INSPECTIERAPPORT 110-22-02
NIET GERUBRICEERD

Vermoeiingsmonitoring tot SW20

Vergunninghouder: EPZ
Installatie: KCB
Datum(s) bezoek: 06-12-2021
Onderwerp: Vermoeingsmonitoring tot SW20

Referentie ANVS: ANVS/17126
Referentie EPZ: n/a
Kenmerk inspectierapport: 110-22-02
Rubricering: Niet Gerubriceerd

Figuur 1: Voorbeeld van scenario 2

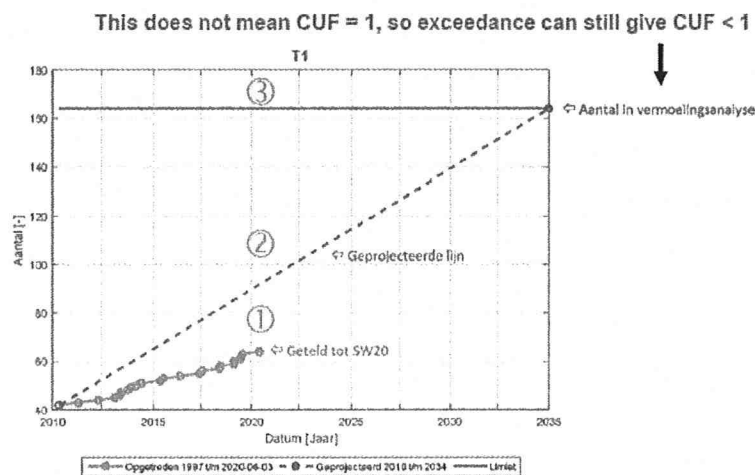
Hoe werkt scenario 2?

NRG legt uit dat een bepaalde temperatuurswisseling wordt opgevangen door precies dezelfde temperatuurswisseling die bij het onderzochte component ook tijdens een andere transiënt kan optreden. Hierbij één van de voorbeelden die NRG heeft gebruikt om de methodologie te uitleggen, Figuur 1 :

Laten we temperatuurwisseling T1 als voorbeeld nemen. Tijdens een start-up worden volgens de belastingspecificatie 18 T1 belastingwisselingen "verwacht", voor een bepaalde component. De cumulatieve getelde T1 belastingwisselingen tijdens de start-up van het voorbeeld zijn 7. In tegenstelling zijn bij de belastingspecificatie van de shut-down 12 T1 temperatuurwisselingen verwacht en 13 cumulatieve belastingwisselingen geteld. Gezien temperatuurwisseling T1 dezelfde is voor start-up en voor shut-down, en gezien bij de start-up een grote marge beschikbaar is, wordt besloten om de extra T1 van de shut-down op te vangen met één T1 van de start-up.

2. De temperatuurswisselingen tijdens een bepaalde transiënt vallen niet binnen de belastingspecificatie (meer temperatuurswisselingen dan verwacht), maar die kunnen worden verrekend door een andere transiënt. → Geen Actie
